## SERVICE INFO – INA 0138

# Spännrulle 531 0851 10

## Ändrade specifikationer

Bild 1: 531 0777 10 – spännrulle gammalt utförande (979743)

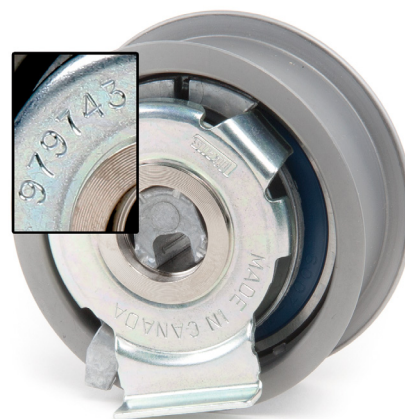
På grund av ändrade specifikationer ersätter spännrulle 531 0851 10 spännrulle 531 0777 10.

De båda spännrullarna skiljer sig endast åt utseendemässigt genom de tryckta numren (bild 1 och bild 2) på baksidan.

Montering av spännrulle 979743 i stället för spännrulle 979830 är förbjudet!
